RESUELVE CONSULTA DE PERTINENCIA DE INGRESO AL SEIA DEL PROYECTO QUE INDICA

RESOLUCIÓN EXENTA N° 0132 /2018

ANTOFAGASTA, 10 JUL. 2018

Ilustración 1. Esquematación de canales provisorios (internos) y canales permanentes (perimetrales) aprobados mediante RCA N°0127/2016.

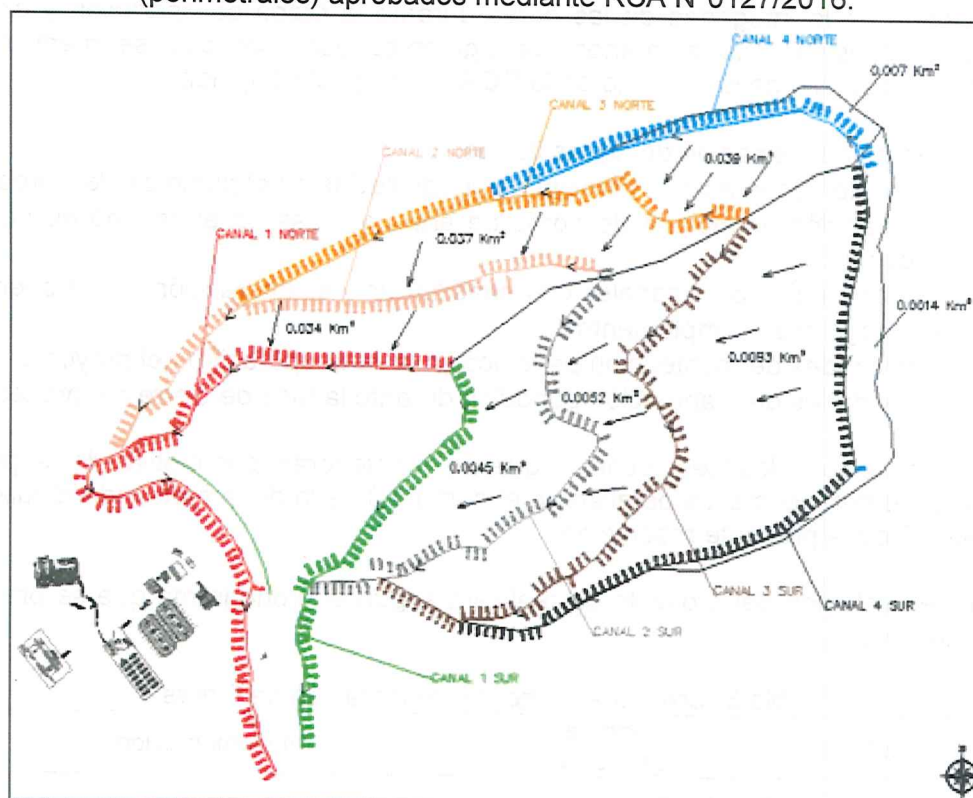
El proyecto original, en el numeral 4.4 de la RCA N°0127/2016 (detallado en el punto 2.3 de la carta individualizada en el Vistos 2 de la presente resolución), contemplaría la construcción de 4 (cuatro) canales de desviación de aguas lluvias, los que serían construidos por etapas, y una vez completada cada una de ellas, los canales provisorios serían rellenados al culminar su vida útil, dejando sólo los canales perimetrales como conductores de las aguas lluvias (ver Figura 5 de la carta individualizada en el Vistos 2 de la presente resolución). No obstante, dichas obras hidráulicas fueron construidas con un dimensionamiento de canales provisorios y definitivos muy por sobre los niveles de seguridad, razón por la cual, se propone cambios al diseño de canales interceptores y evacuadores de aguas lluvias bajo un nuevo escenario de modelación, considerando el caudal líquido y caudal detrítico para la situación más desfavorable, esto es, precipitación máxima en 24 horas para un período de retorno de T=100 años.

Dicho lo anterior, el cambio propuesto considera exclusivamente un dimensionamiento de canales, construyendo 3 (tres) canales provisorios de evacuación debido a que se eliminó el canal provisorio denominado Canal 2, manteniendo íntegramente las obras de evacuación de aguas lluvias que se encuentran aprobadas, entendiéndose por tal, los escalones o gradas en cada tramo de canal definitivo, las obras de disipación, un pozo de decantación en el canal de descarga y finalmente la entrega de aguas lluvias en el punto señalado en la RCA del proyecto.

Ilustración 2. Ubicación de Obras de Manejo de Aguas Lluvias

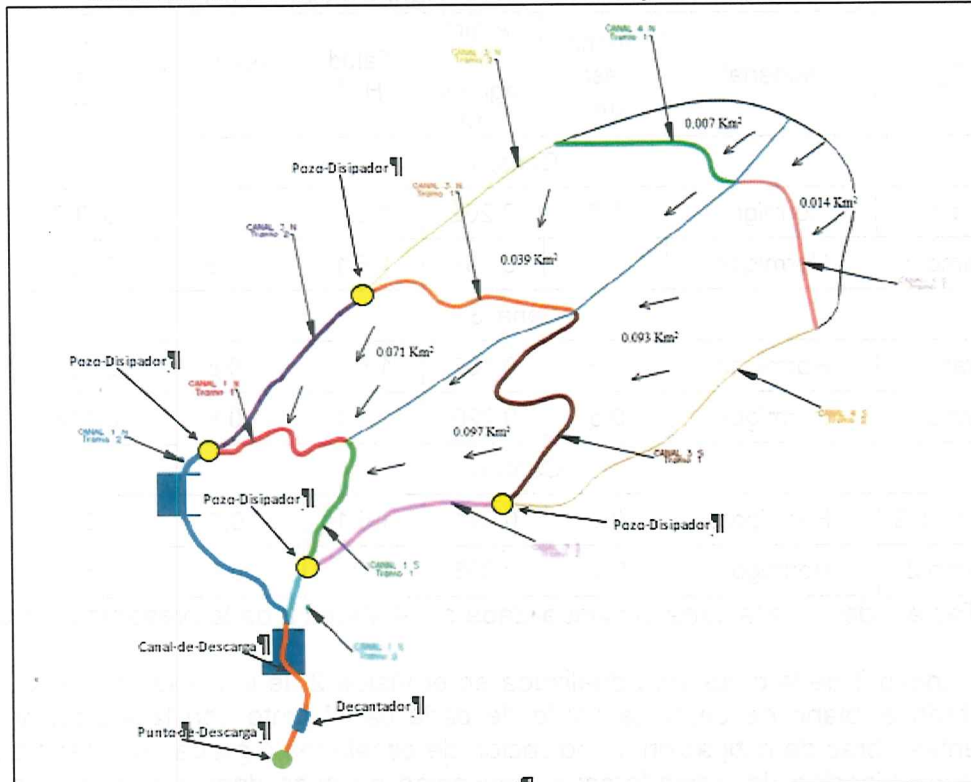
En el Anexo 3 de la carta individualizada en el Vistos 2 de la presente resolución, fue adjuntado el plano de emplazamiento de cada canal junto con la indicación de las siguientes obras de mitigación: i) indicación de escalones o gradas por cada tramo de canal; ii) ubicación de disipadores; iii) ubicación de pozo decantador; y iv) punto de descarga según lo establecido en la RCA del proyecto.
